工程指示 / 要求簡箋(E.I.)

工程指示編號：EI / 6500 / 23

工程名稱：將軍澳日出康城 11

工程項目：GC 修補方案 鉻化 6mm 厚 L 角

Glass Cladding 修補方案

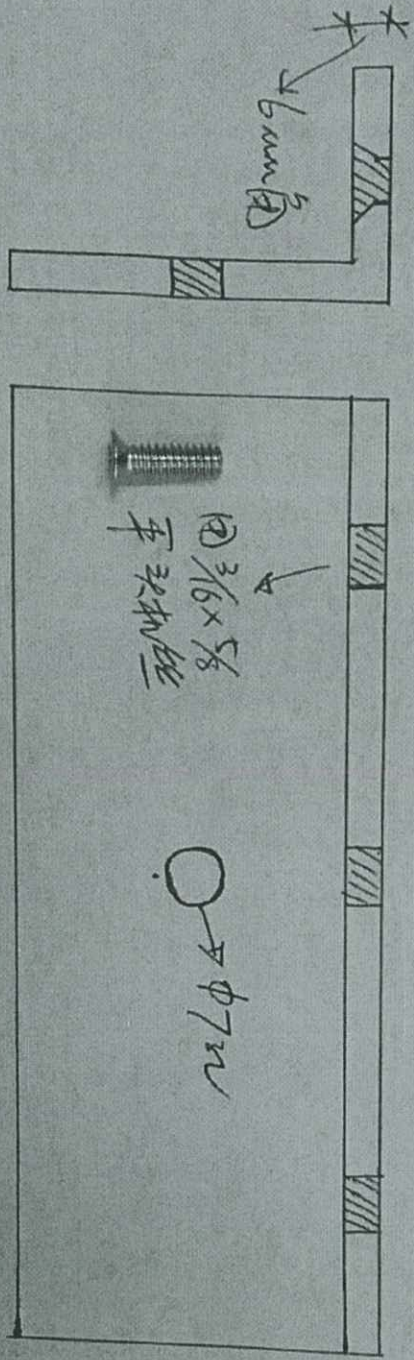
加蓋修  
 虫學修  
 外L角  
 修

Glass Cladding 修補方案

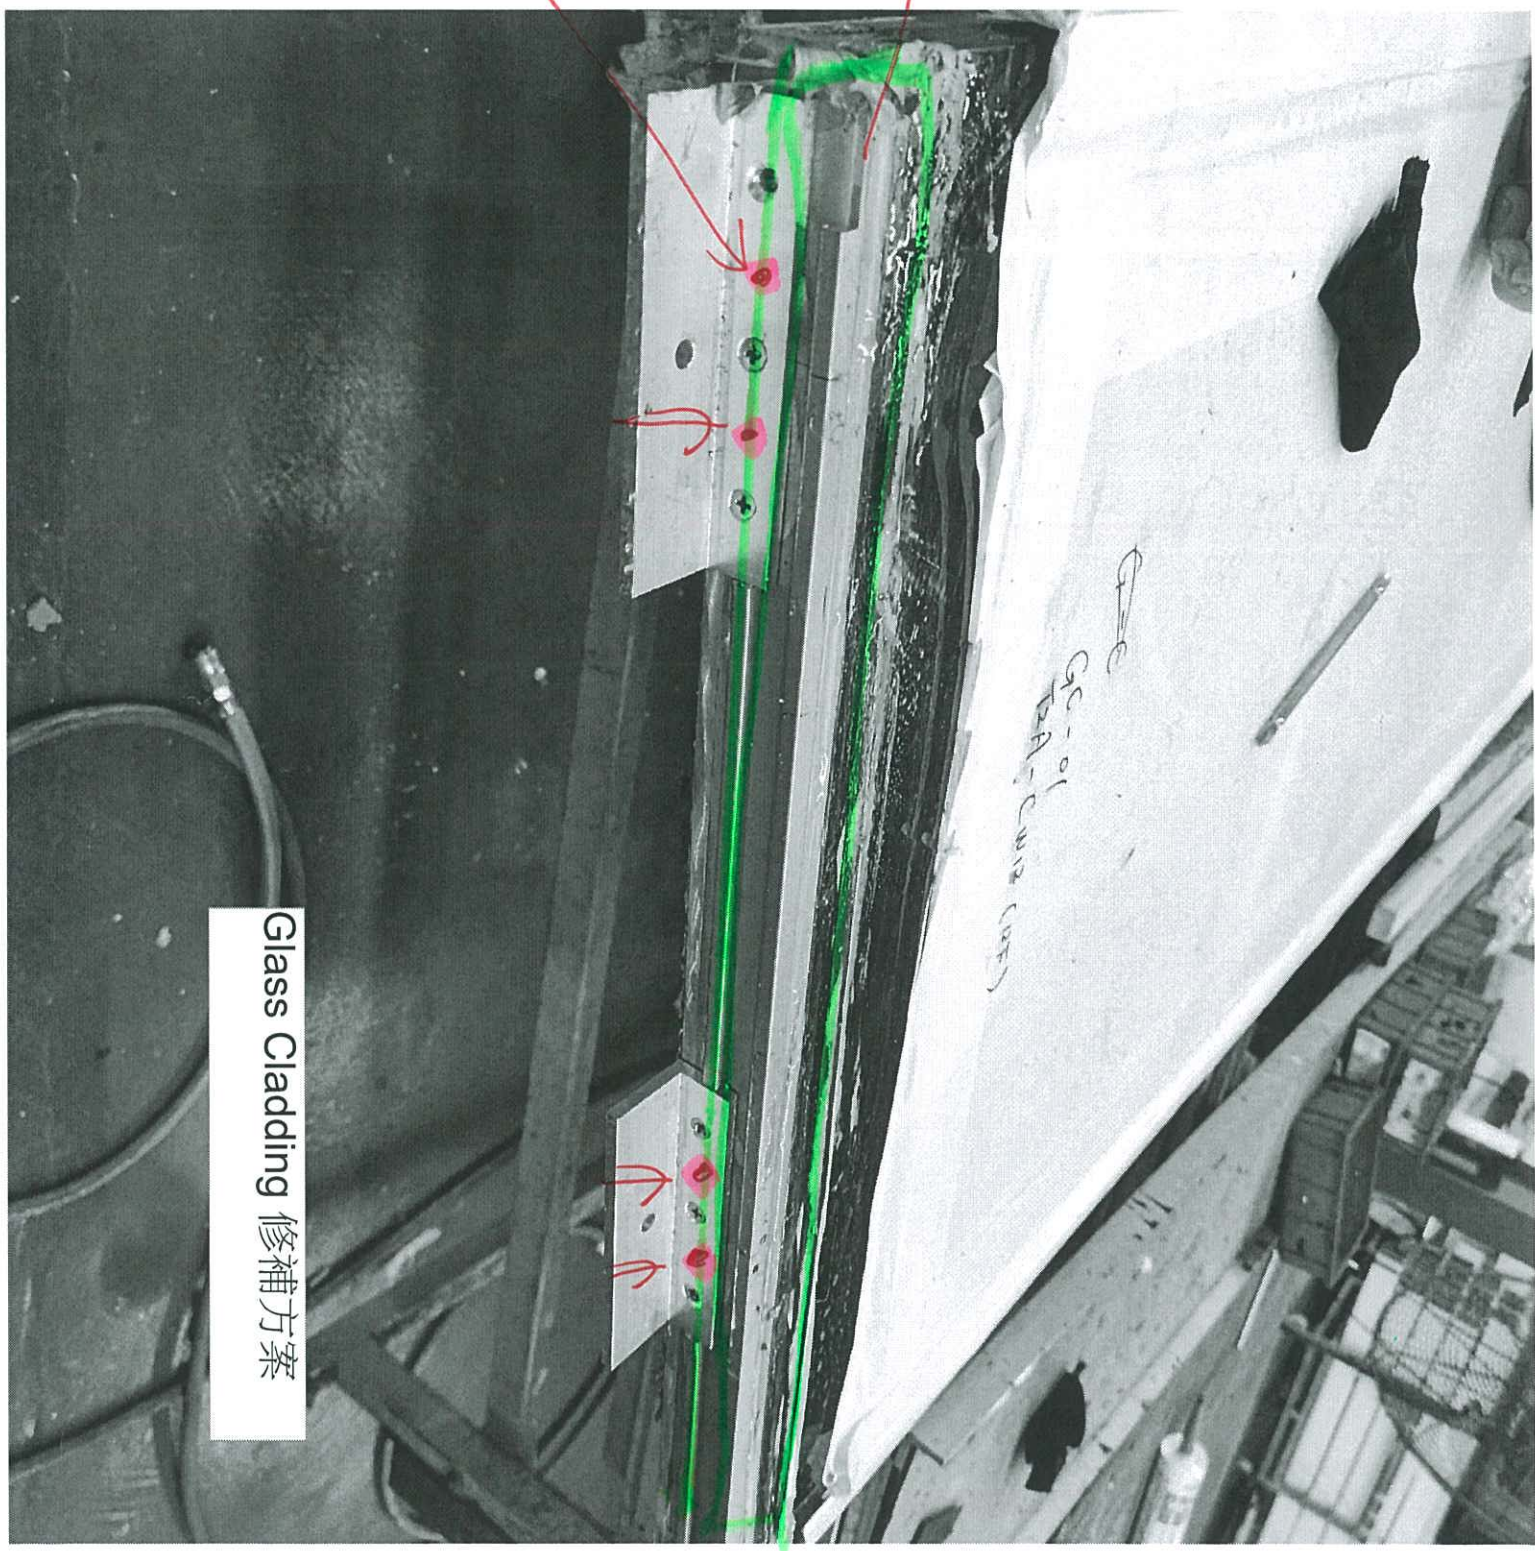
加中鋼釘  
吊掛

吊掛

1 TYPICAL TRANSOM DETAIL  
D64 CURTAIN WALL

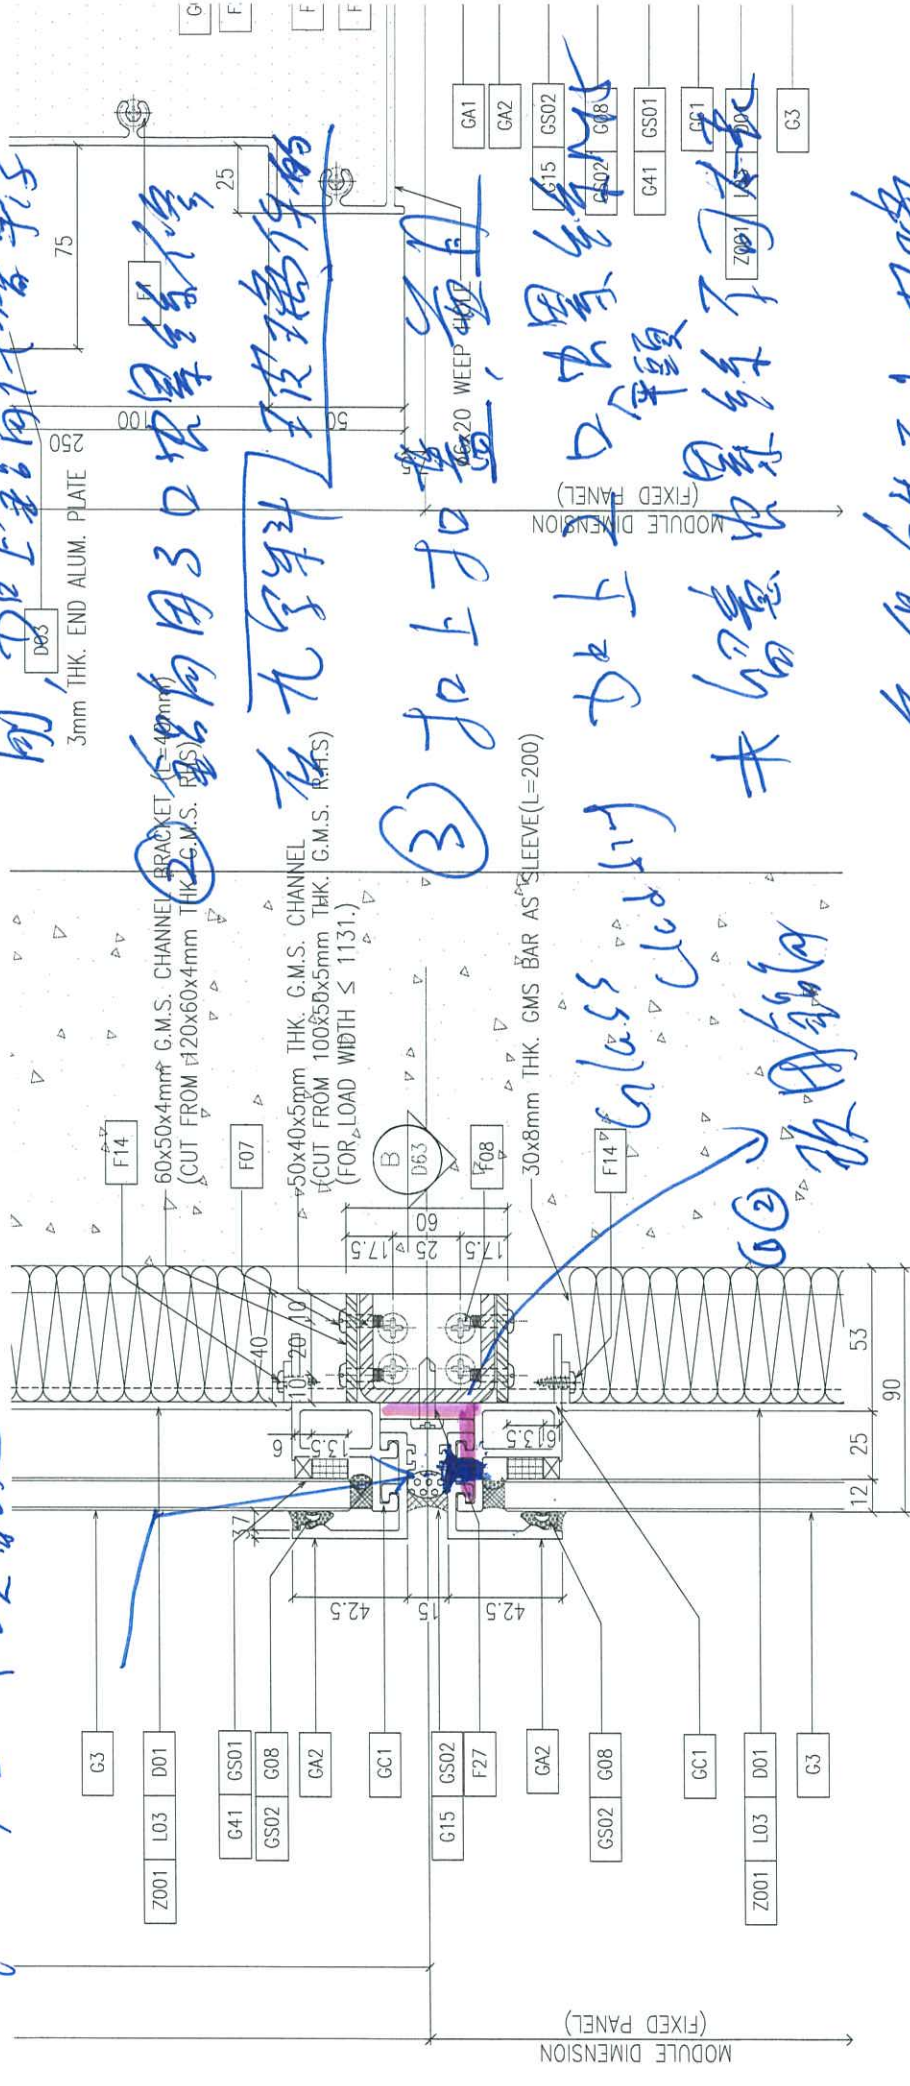
① 把錯位零件

前，加上鋁角件零件

② 黏合劑用了口噴漆修

在九字料 / 玻璃件的

③ 加上扣蓋

加上口噴漆修

未留意噴漆修了可及

免得銹銹到玻璃

螺絲不可長過 20mm.

M5x20 平頭自攻
